DIRETRIZES DE PAISAGISMO

- DIPA 01/2022 -

BOULEVARD NA AVENIDA CENTRAL DE TAGUATINGA

OBJETO: Diretrizes complementares para projeto de paisagismo (PSG) do Boulevard na Avenida Central de Taguatinga.

Figura 15. Trajeto exemplificado de travessia de pedestre. Fonte: SUDEC/DIOEST – Base SIV 200/2020.

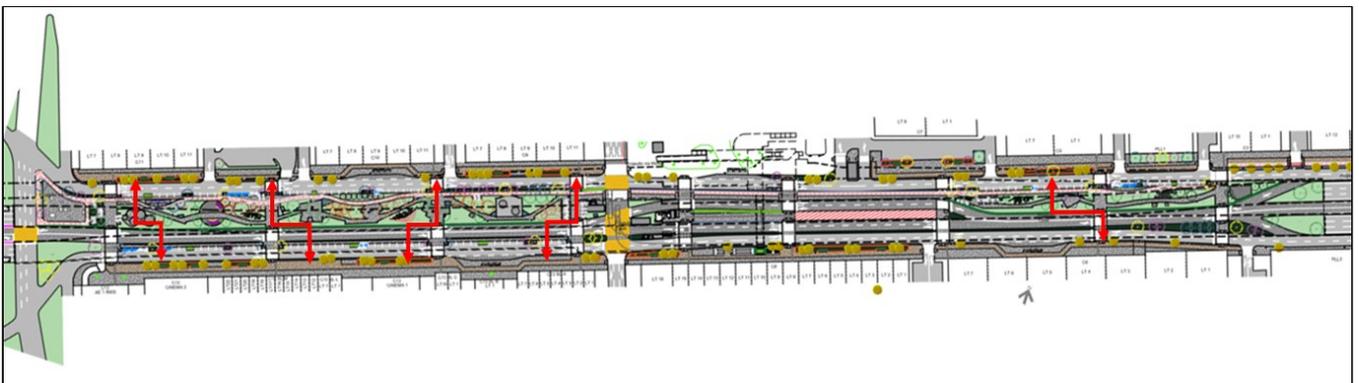
As travessias propostas interferem diretamente nas conexões apresentadas na proposta para a área de convivência urbana inserida no Boulevard, pois interrompe o percurso linear da via, dificultando que os frequentadores tenham uma passagem mais livre pela área. Assim, a travessia escalonada indicada no Parecer Técnico n.º 45/2022 - SEDUH/GAB/CPA-EIV permite o uso linear da área do Boulevard, conforme o trajeto exemplificado na Figura 15, situação desejada para o uso dos espaços de convivência propostos no projeto.

- e) Definir pontos de travessia para pedestre nas vias com base na legislação viária vigente e ABNT NBR 9050:2020, bem como realizar estudo específico para verificar a necessidade de implantar os 09 (nove) pontos de travessia indicados no projeto;

Figura 17. Sentido do fluxo de pedestre no fim do trecho Setor Oeste. Fonte: SUDEC/DIOEST – Base SIV 200/2020.

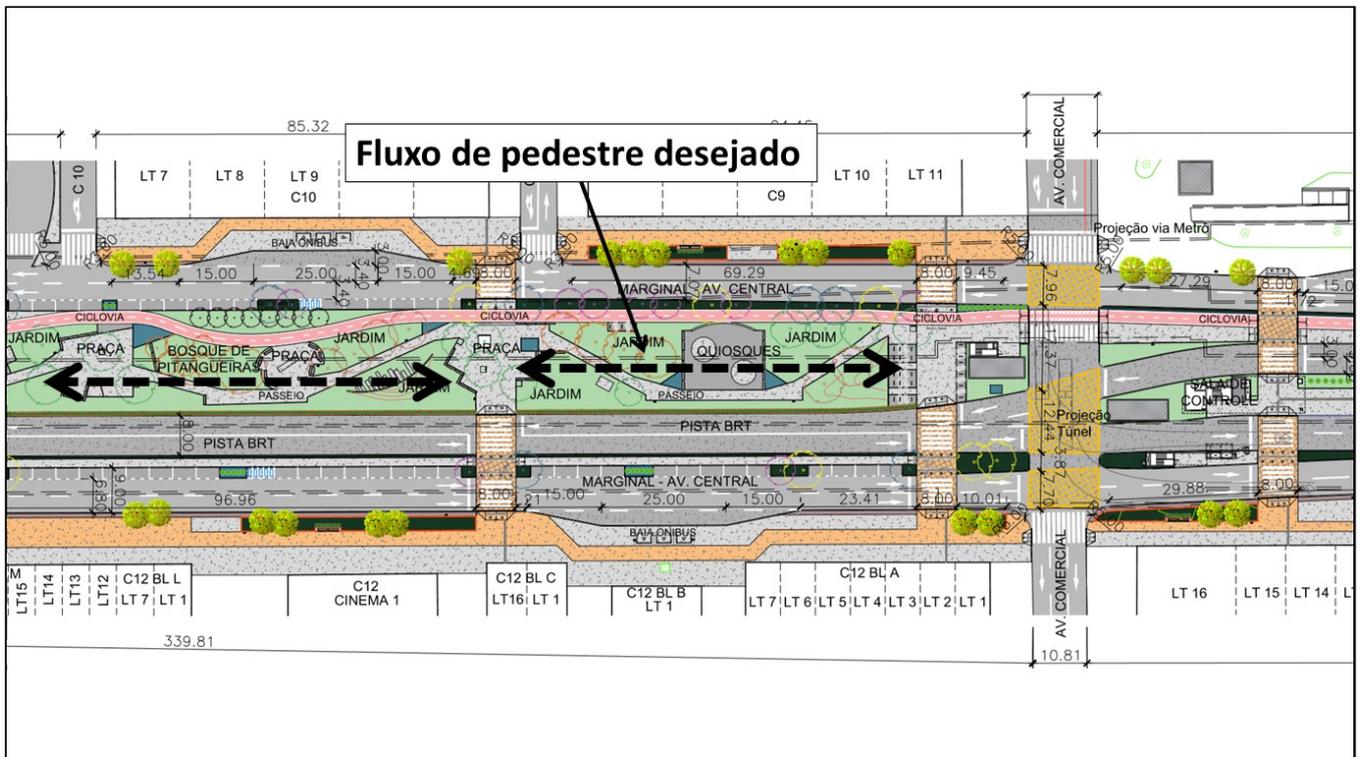
3. A pista de skate e a pista de *street bike* proposta está próxima à calçada que cruza o parque transversalmente e como observado no tópico anterior, esse esporte é marcado por manobras que podem causar acidentes aos usuários que estão nas proximidades desse tipo de mobiliário, não sendo indicado no espaço do *Boulevard*.

4. O parque infantil proposto é notadamente cruzado por passeio de pedestre e pela tipologia de uso do local, o que não é recomendado, em especial pela falta de cercamento, pois o uso dos brinquedos em geral é feito por crianças desacompanhadas e com isso a probabilidade de acidentes é maior.

- e) Manter o trecho Leste apenas para passagem, descanso e contemplação (Figura 20);
- f) Priorizar a segurança dos pedestres retirando a pista e *skate* e a pista de *street bike*, para não gerar conflito indesejado com os pedestres, bem como a proximidade com o entroncamento proposto na Ata 03 (28/01/2020- 36899720) na qual indica a “implantação de um viaduto de aproximadamente 150 metros de comprimento, para ligação com a Avenida Elmo Serejo, adjacente ao viaduto da SAMDU” (Figura 20);

Figura 18. Ligação entre os setores Oeste e Leste. Fonte: SUDEC/DIOEST – Base SIV 200/2020.

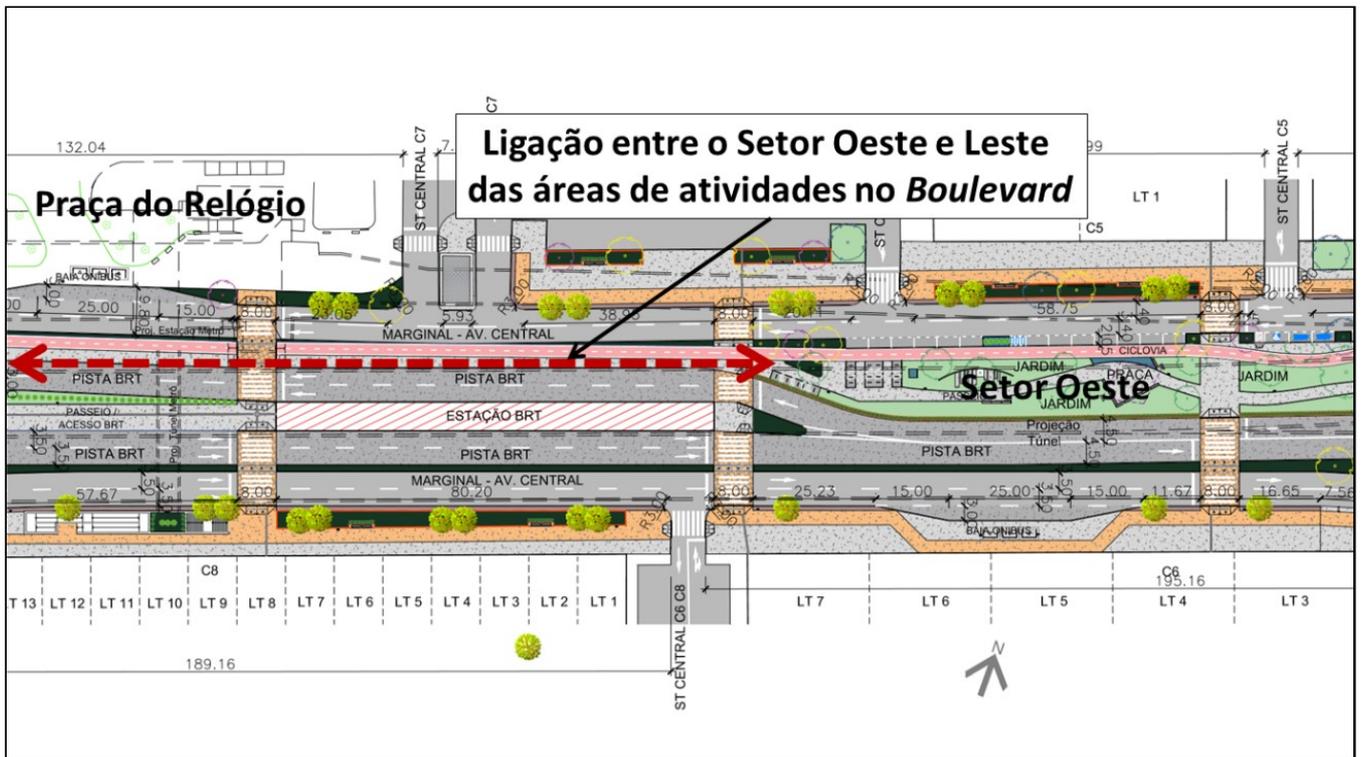
Na área de ligação entre os setores Oeste e Leste (Figura 18) está prevista a estação do BRT, que conforme estabelecido nas diretrizes apresentadas no Despacho - SEDUH/SUDEC SEI n.º 42476837 e destacadas no Parecer Técnico n.º 45/2022 -SEDUH/GAB/CPA-EIV, deve:

- Prever estação única na praça do relógio com dimensão mínima de **200 metros** (para permitir uma futura ampliação da estação caso seja necessário, ficando desta forma o Consórcio Novo Túnel encarregado de desenvolver o projeto estrutural com esta previsão de cargas na estrutura do túnel), com ajustes de localização em razão da rampa de pedestres do metrô e elevador; (Ata 04 03/02/2020) – 36900482

- A faixa do BRT deve preferencialmente ser integrada fora da estação com dimensão de **10,50 metros** para uma operação mais segura dos veículos, em razão da necessidade de segurança quanto à quebra de veículo; (Ata 04 03/02/2020) – 36900482” (Grifos originais, SEI n.º 80439717).

Figura 19. Sentido do fluxo de pedestre no fim do trecho Setor Leste. Fonte: SUDEC/DIOEST – Base SIV 200/2020.

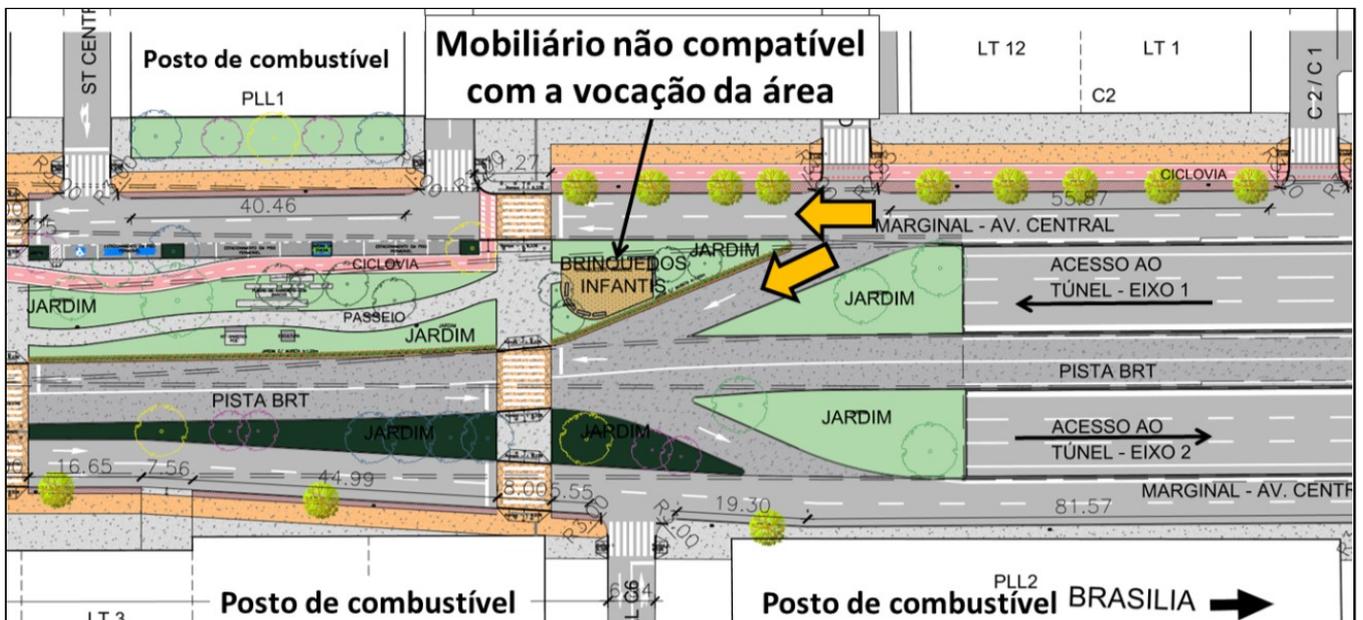
No trecho Leste do Boulevard proposto, constatamos a existência de conflito viário configurado pelo perigoso afunilamento dos fluxos de veículos provenientes da via marginal com a via exclusiva do BRT (Figura 19), dessa forma, é imprescindível a remoção do parque infantil, como já pontuado neste relatório, a localização do referido mobiliário no Boulevard é incompatível, devido ao grande fluxo de veículos e por ser uma área exposta a poluição sonora e do ar.
